Referència: 1819

Denominació: Peana tarro 50 ml PP

Motiu informe: Mostres/ proves del tarro ref.1819 per veure estat de la peça.

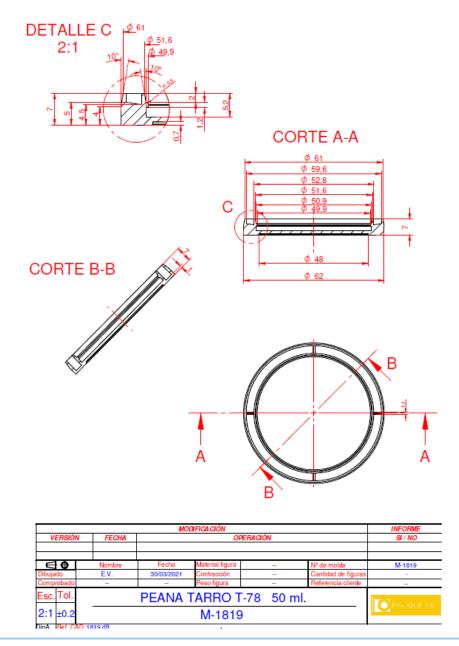
Les 2 figures no estan numerades. Tampoc tinc cap injectada marcada. Les marco com A i B. La diferència detectada, son uns cops al interior que no afecta.

Dimensional segons plànol ok, l'alçada del aro interior es una mica més, però crec que no influeix en el muntatge

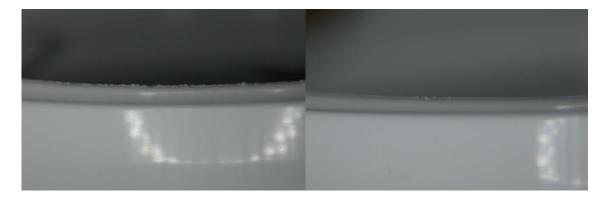
Al aro interior han sortit un mica de rebava que no afecta visual ni funcionalment.

DETALL ANCLATGE TARRO REF.1597+ PEANA 1819: TARRO D

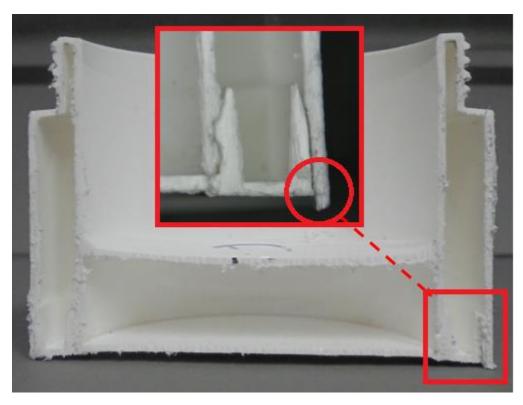
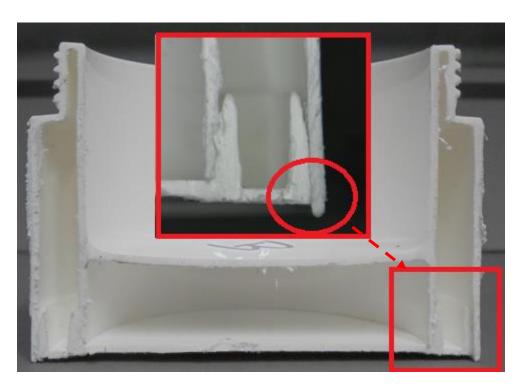
El muntatge de la peana ref.1819, es correcte, però queda més enfonsada que amb la mostra del tarro T-89.

La profunditat del aro interior del tarro queda més baix, per això la peana s'enfonsa més.

CONCLUSIÓ: La peana sembla ok, però falta ajustar el muntatge amb el tarro. Veure informe tarro ref.1597.
